栾川山水文苑S1地块12-20#楼地下大堂及20#楼东社区服务用房装修工程结算资料存档目录

栾川山水文苑S1地块12-20#楼地下大堂及20#楼东社区服务用房装修工程  
 结算汇总表

栾川山水文苑S1地块12-20#楼地下大堂及20#楼东社区服务用房装修工程结算明细表

# 地下大堂过道吊顶

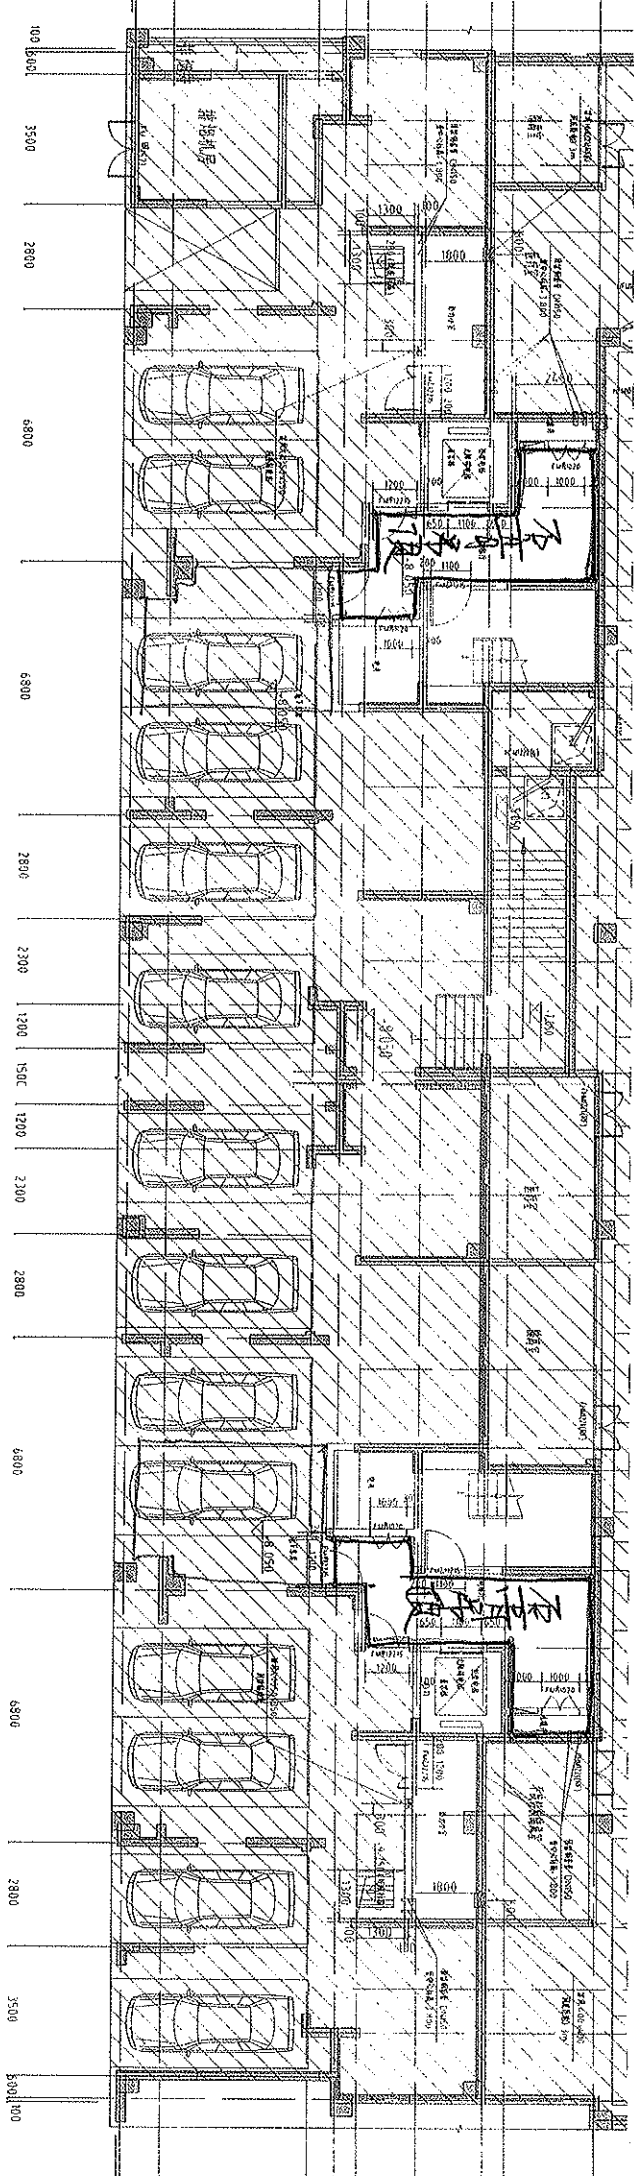
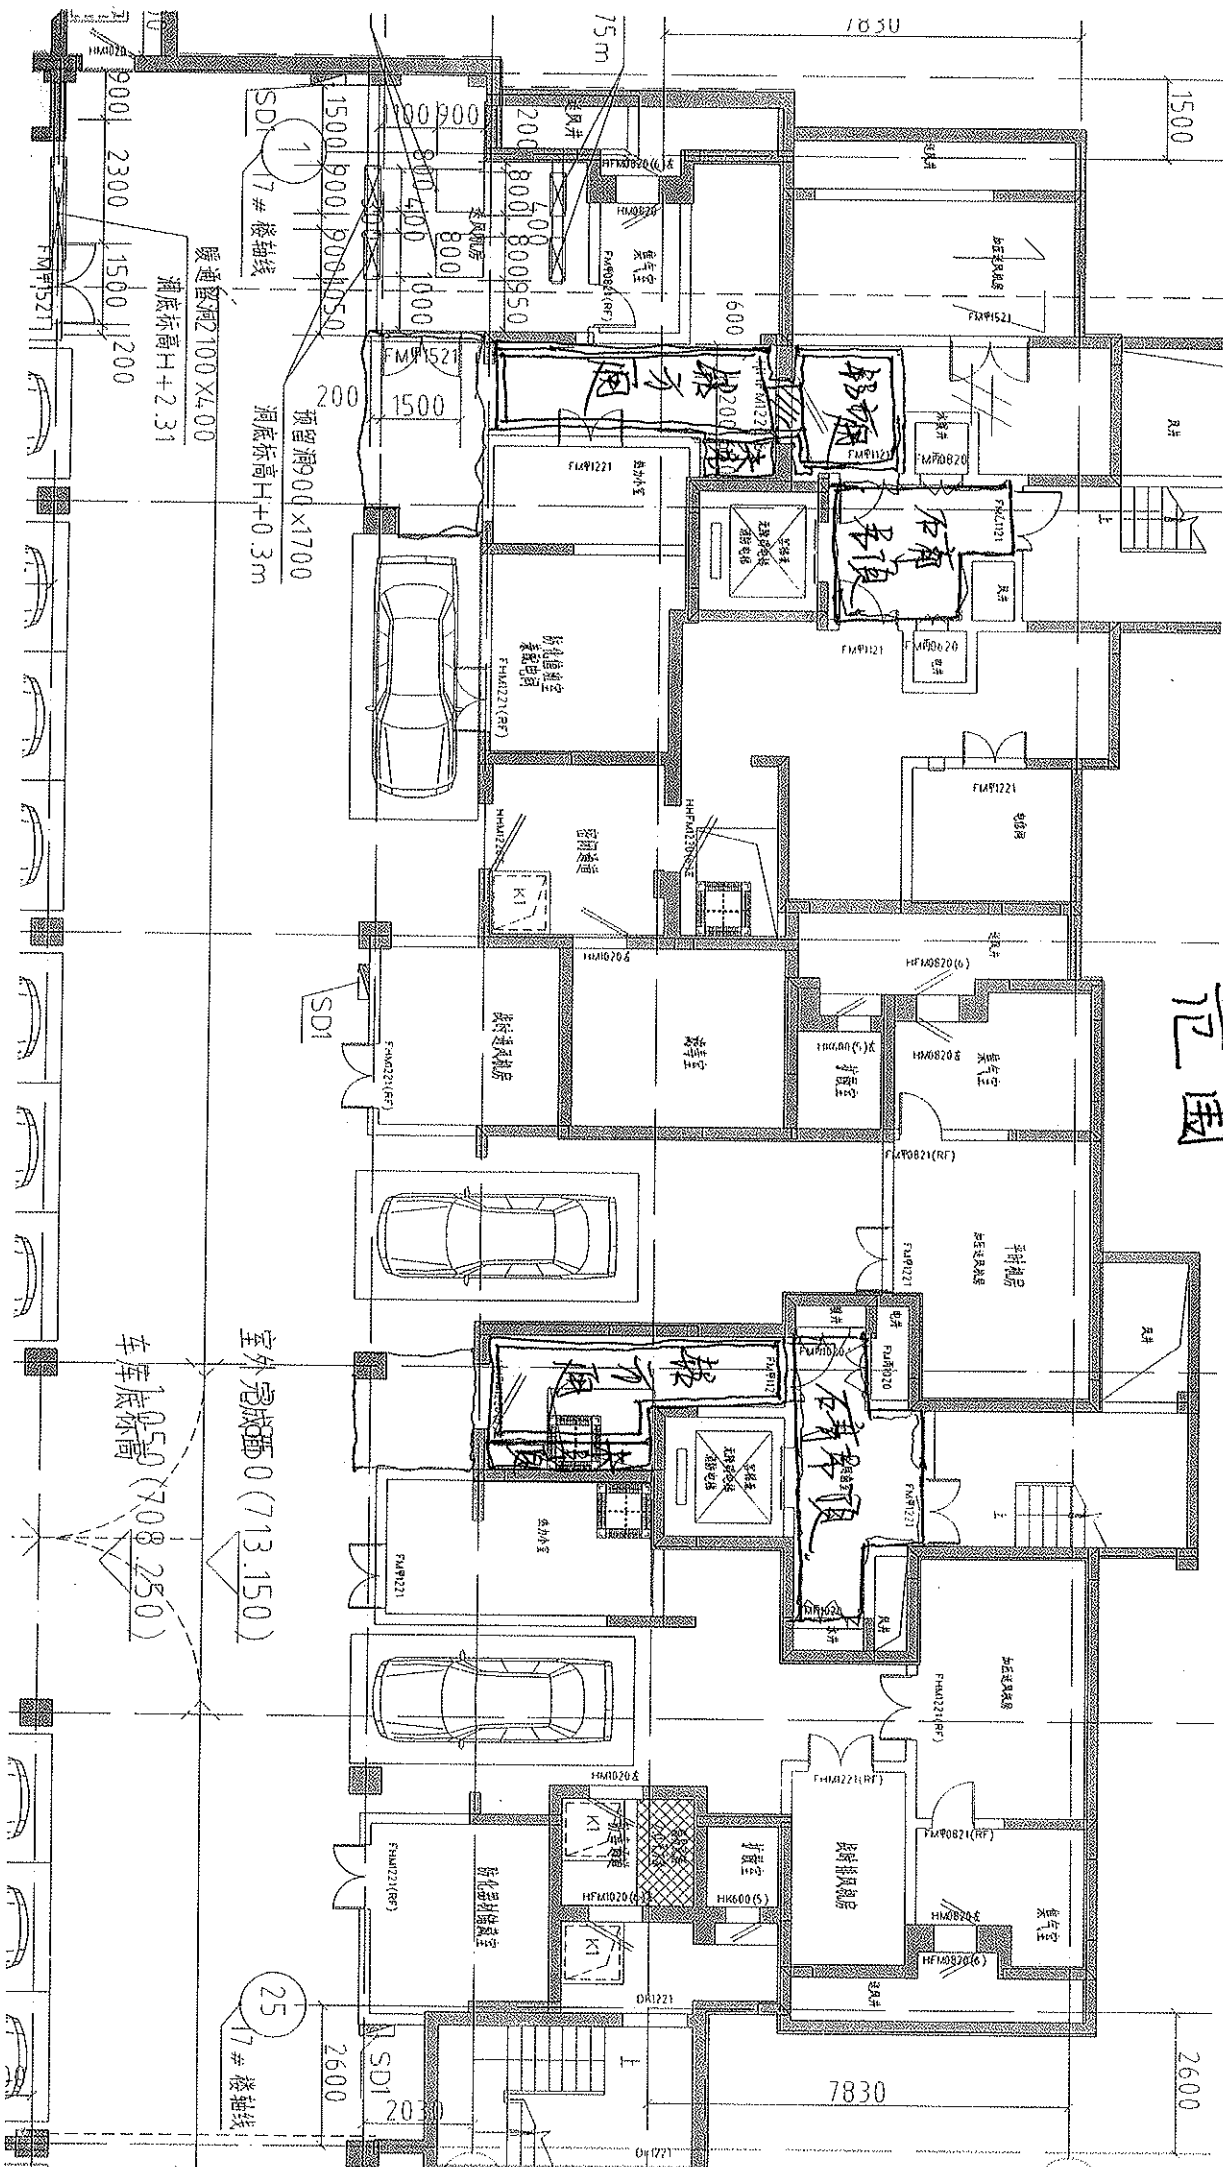
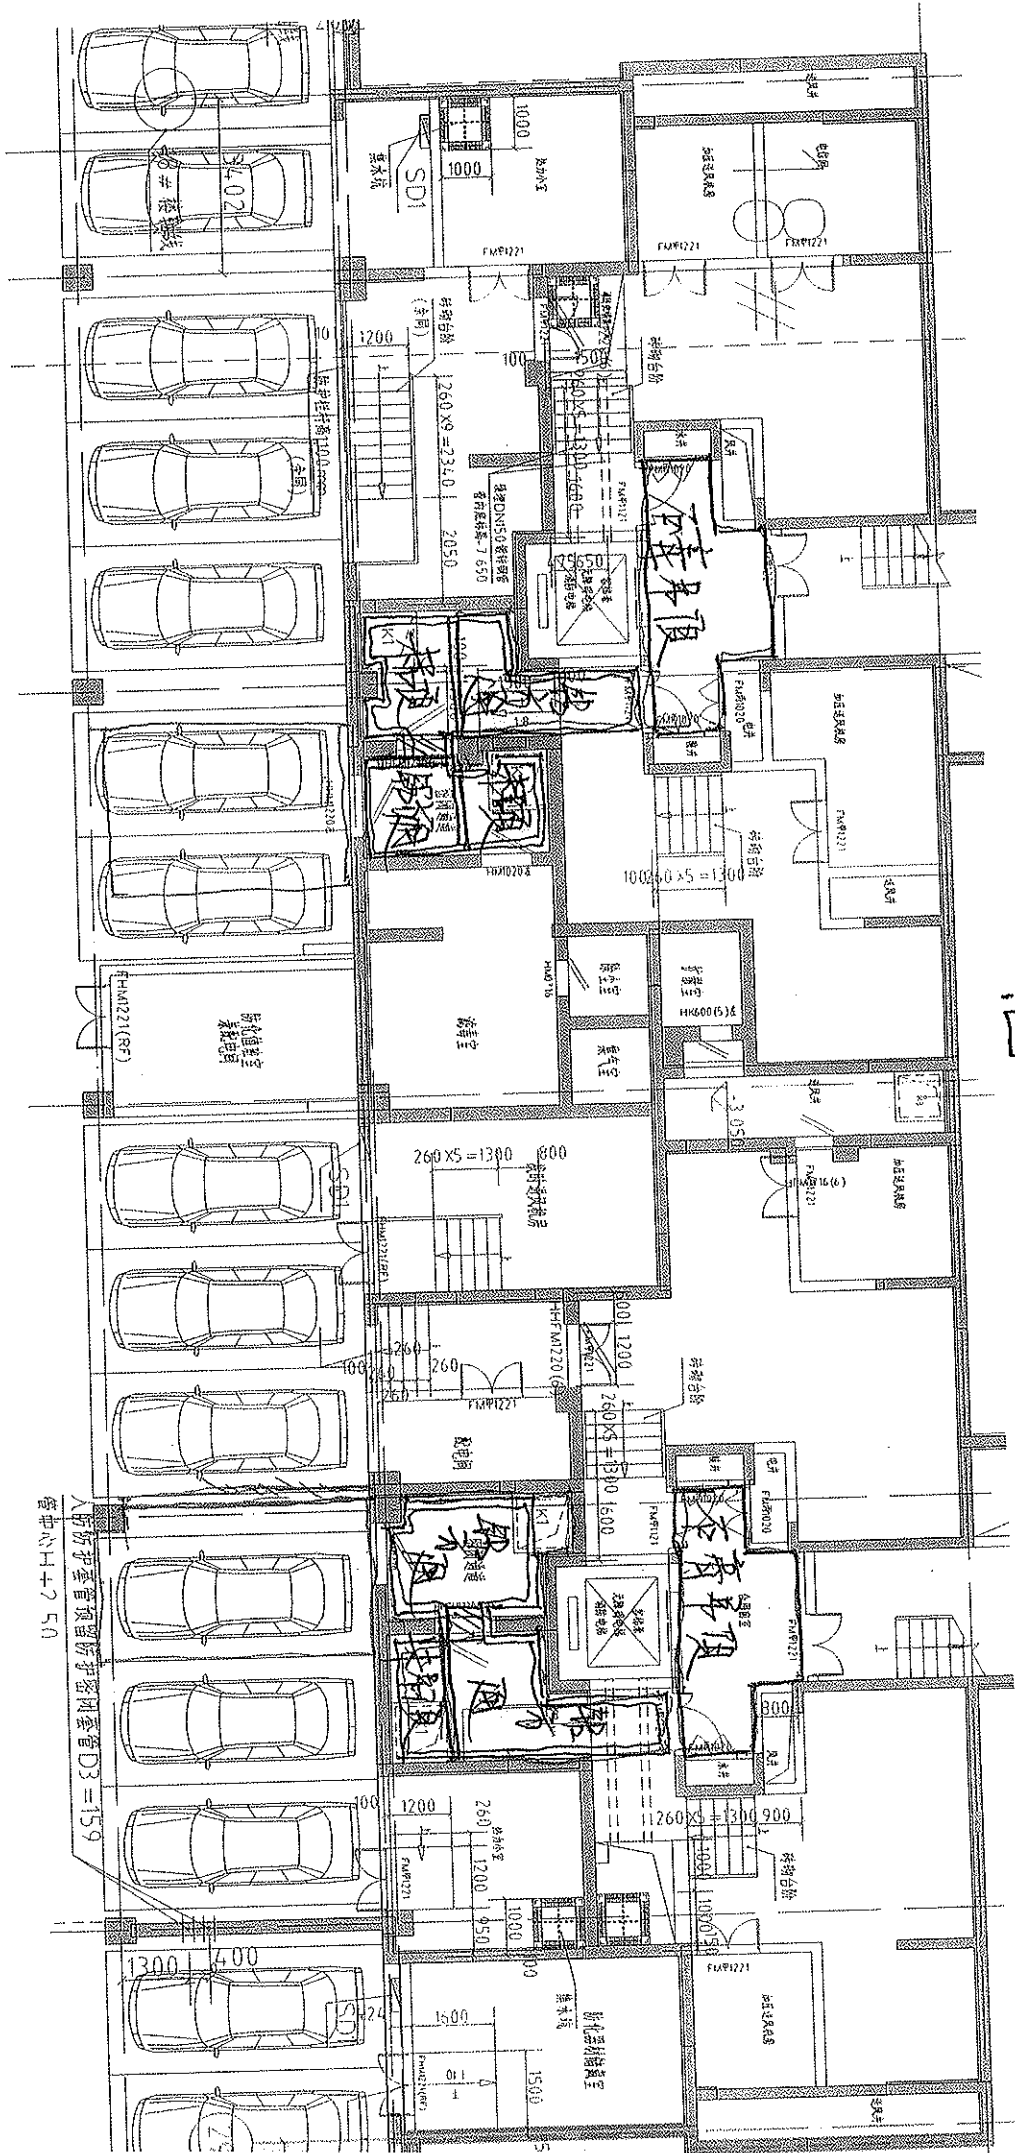
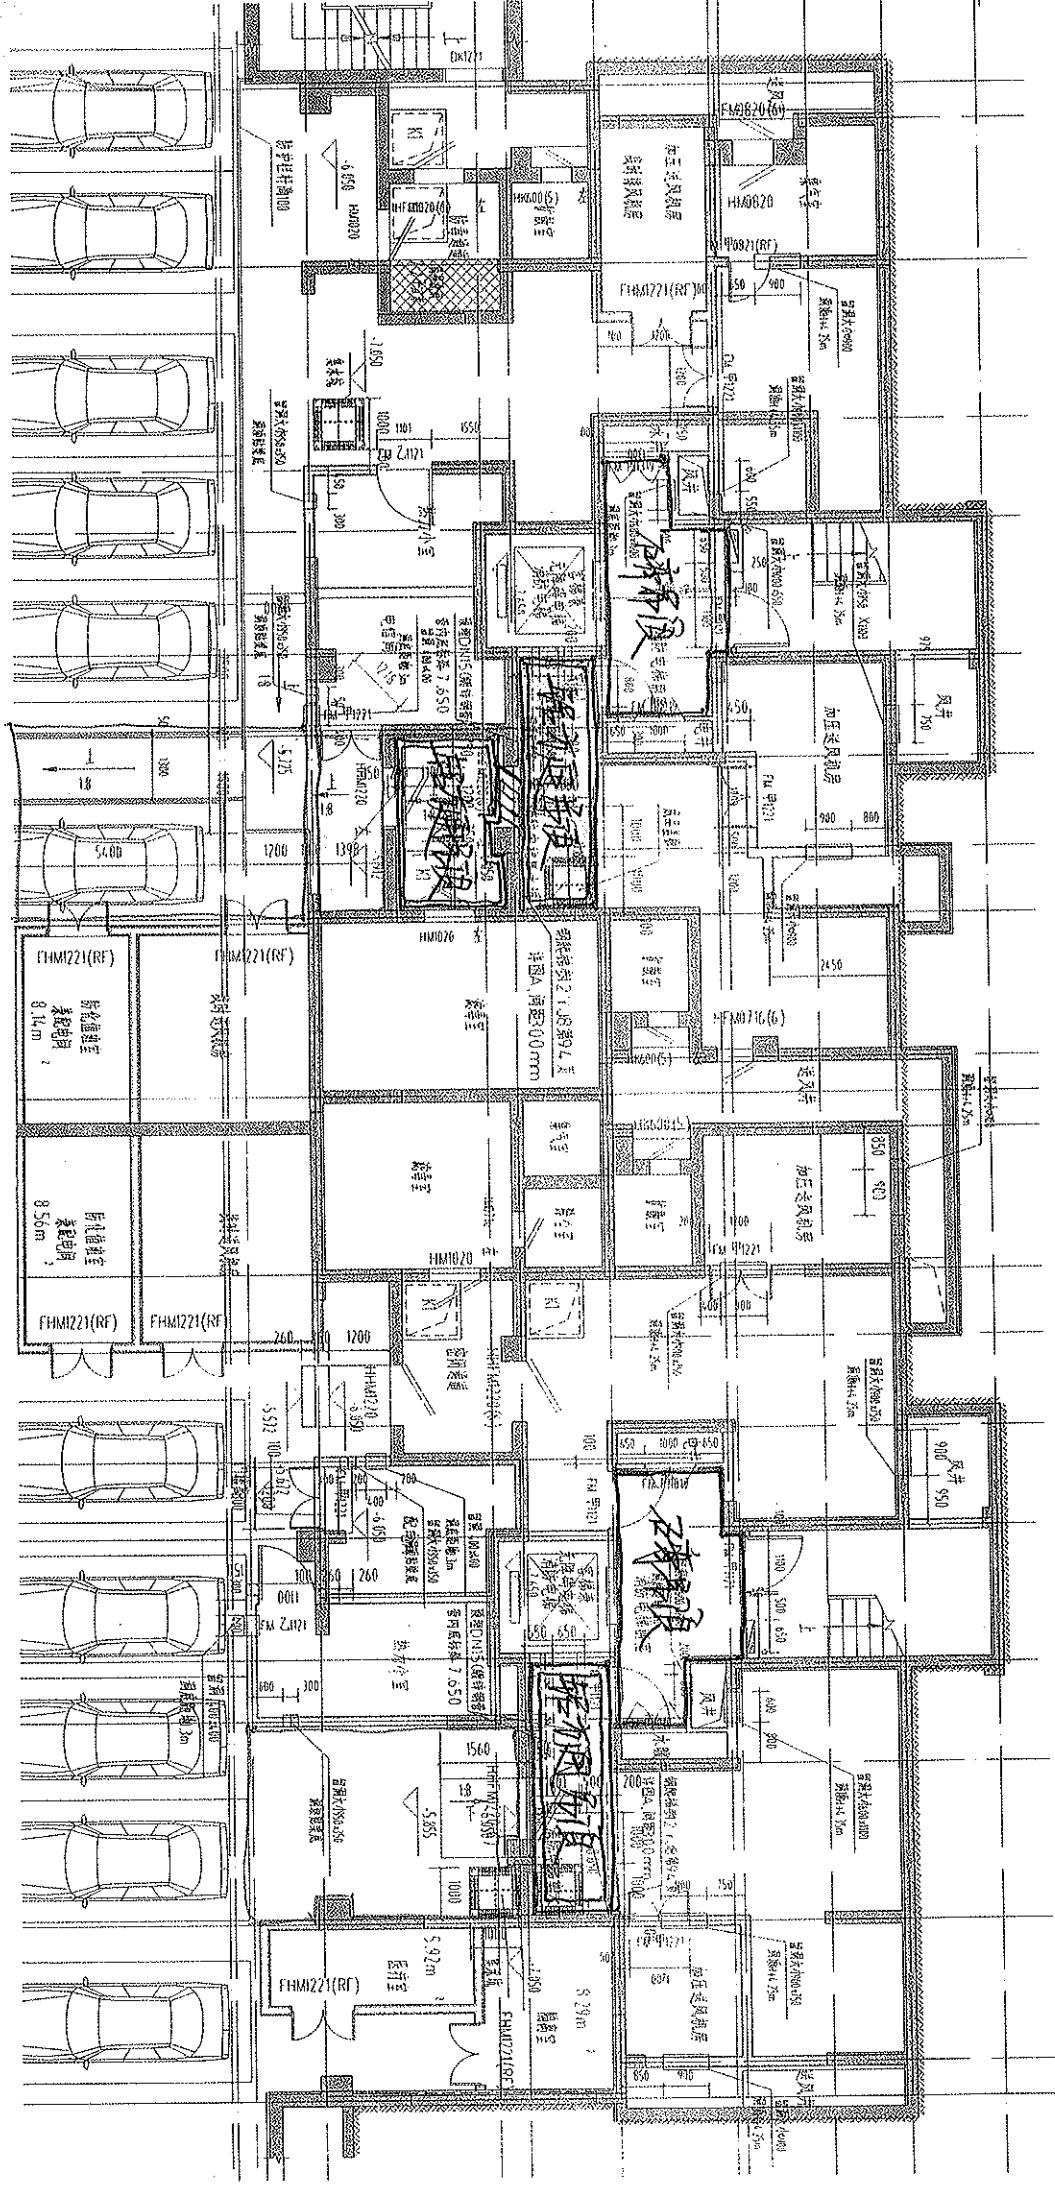
项目名称	中浩德·山水文苑（栾川）项目	编 号	LCS1-JA-098-L001
合同名称	《栾川山水文苑 S1 地块 12-20#楼地下大堂及 20#楼东社区服务用房装修工程合同》	合同编号	LCS1-JA-098
主送单位	河南专晶建筑工程有限公司（专晶装饰）		
抄送单位	建基工程咨询有限公司（建基咨询）；成本部；设计部		
事 由	关于增加地下大堂至单元入口区域铝方通吊顶的相关事宜		
<p>内容：</p> <p>项目公司综合考虑地下大堂及南入户楼栋单元入口的装饰装修效果，为提升客户满意度，经与设计部、成本部沟通，并现场查看，现联系你单位以下事宜：</p> <p>1、在你单位施工范围内的16-20#楼地下大堂至单元入口之间空白区域增加铝方通吊顶；</p> <p>2、将12、13、15、16、18# 楼负二层及17、19、20#楼负一层电梯前室石膏吊顶交由你单位施工。</p> <p>3、13-20#楼（不含 16#楼）一层单元大堂增加装饰镜共计 12 块。</p> <p>4、相关施工范围详见附件，具体工程量以施工完成成果计量。</p> <p>另，施工完成后你单位应出具完整的专业竣工图。</p> <p>【以下空白】</p>			
责任工程师：（签字）  日期：2021年 9 月 12 日		项目工程总：（签字）  日期：2021年 9 月 12 日

# 防封门包边施工内容

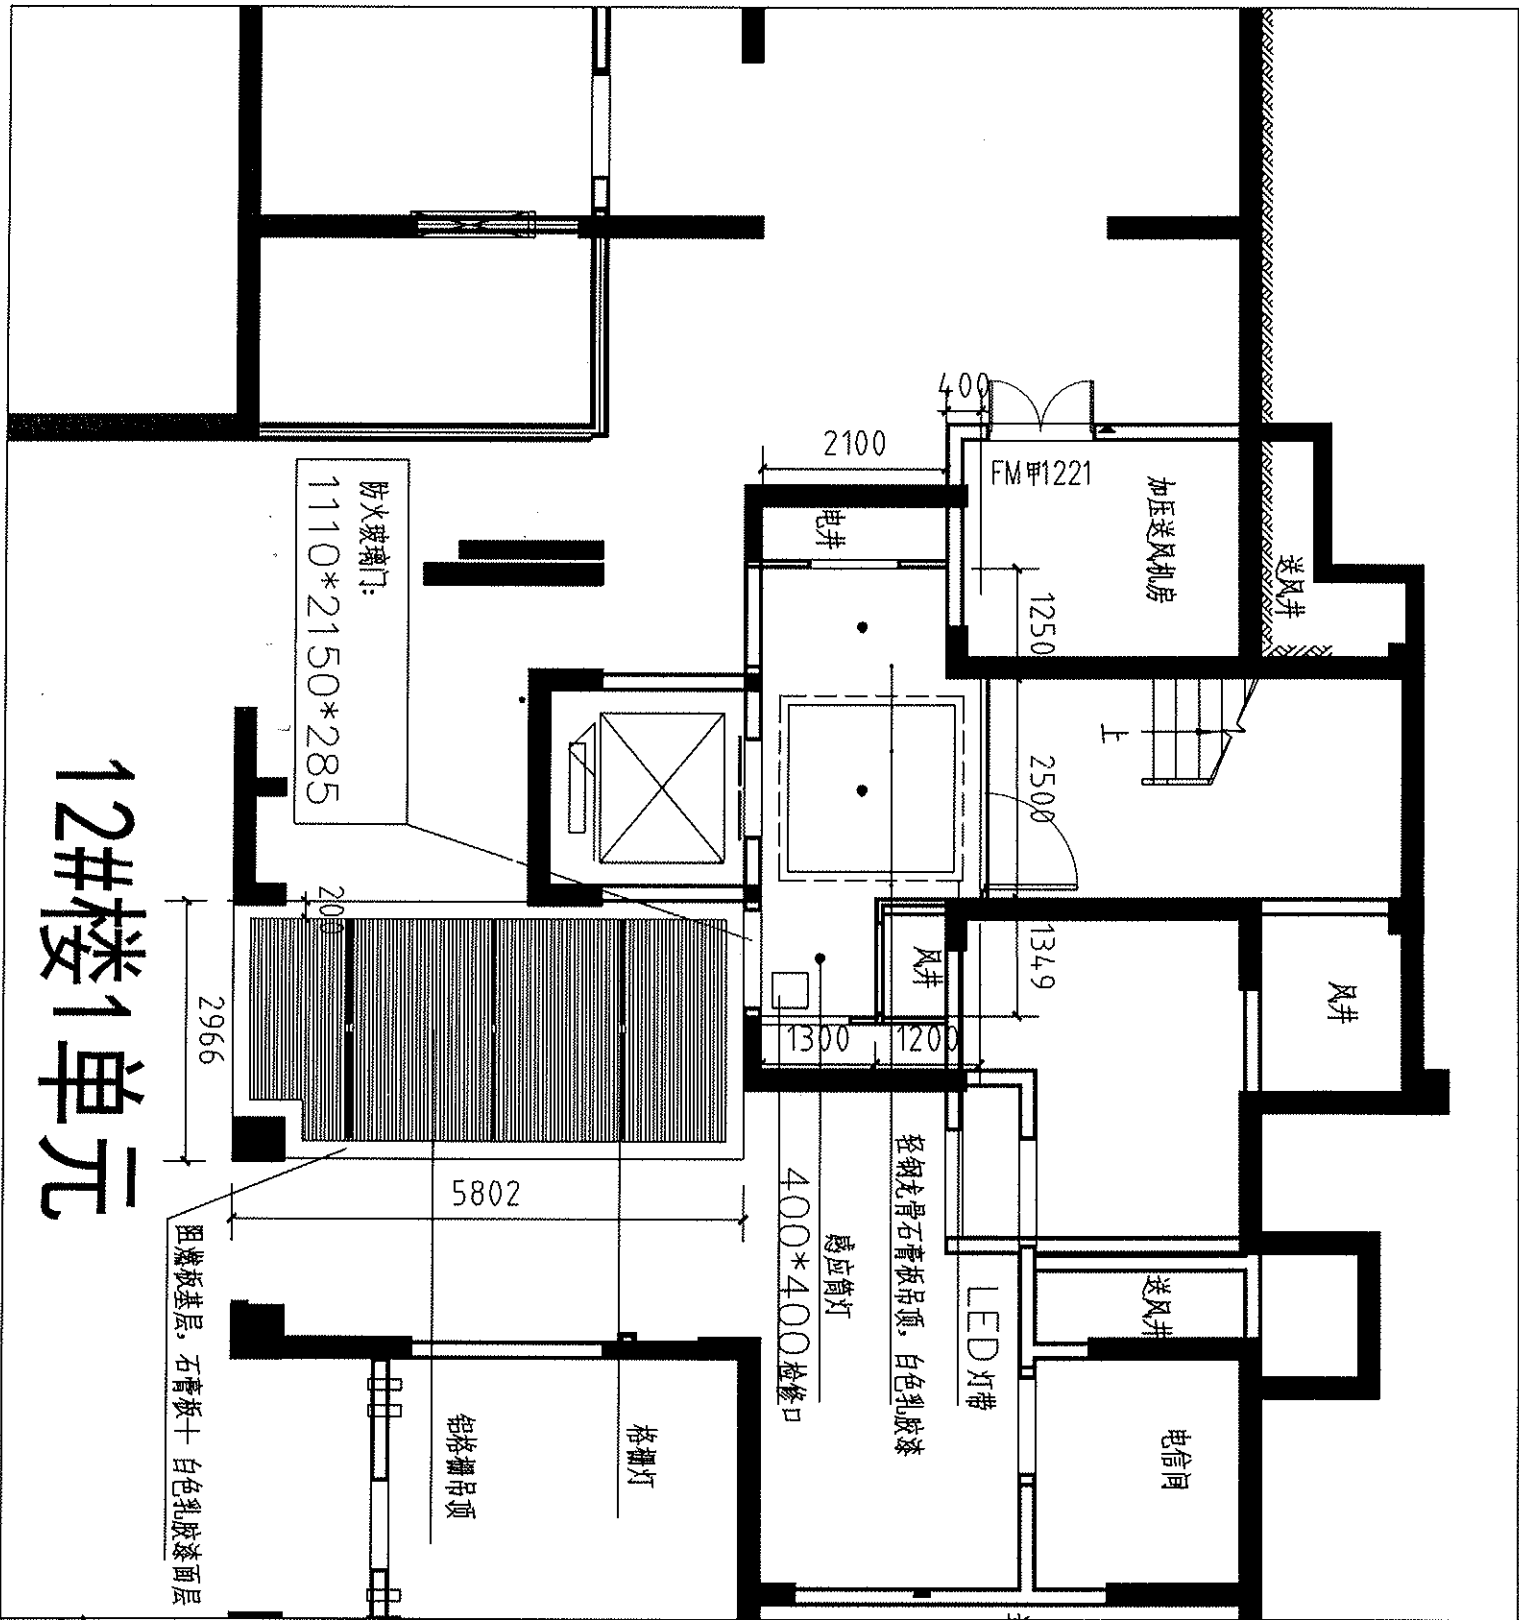
项目名称	中浩德·山水文苑（栾川）项目	联系单编号	20241116-001
合同名称	栾川山水文苑 S1 地块 12-20#楼地下大堂及 20#楼东社区服务用房装修工程合同	合同编号	LCS1-JA-098
主送单位	河南专晶建筑工程有限公司		
抄送单位	建基工程咨询有限公司		
事由	关于 12-20#楼地下公区增加门套及打胶事宜		
<p>内容：</p> <p>根据现场检查情况，现联系你单位以下事宜：</p> <p>1、12-20#楼负一层、负二层电梯前室疏散通道防火门门洞周边处理不到位，现交由你单位进行施工，增加 0.7 厚不锈钢门套；颜色同电梯门套；</p> <p>2、12-20#楼负一层负二层电梯前室消防箱周边未处理完成的，现交由你单位进行施工，消防箱周边收胶。</p> <p>3、包不锈钢门套 500 元一个，消防箱周边收胶 500 元一个，具体数量以完成为准，含税管理费等。</p> <p>4、以上费用由直信承担。</p>			
责任工程师：（签字） 		项目工程总：（签字） 	
日期：2024年11月20日		2024.11.20

① 共计：24个防封门包边

② 消防箱周边收版共计5个

此部分费用以监理单位审核为准  
扣除。  
吴明  
罗明
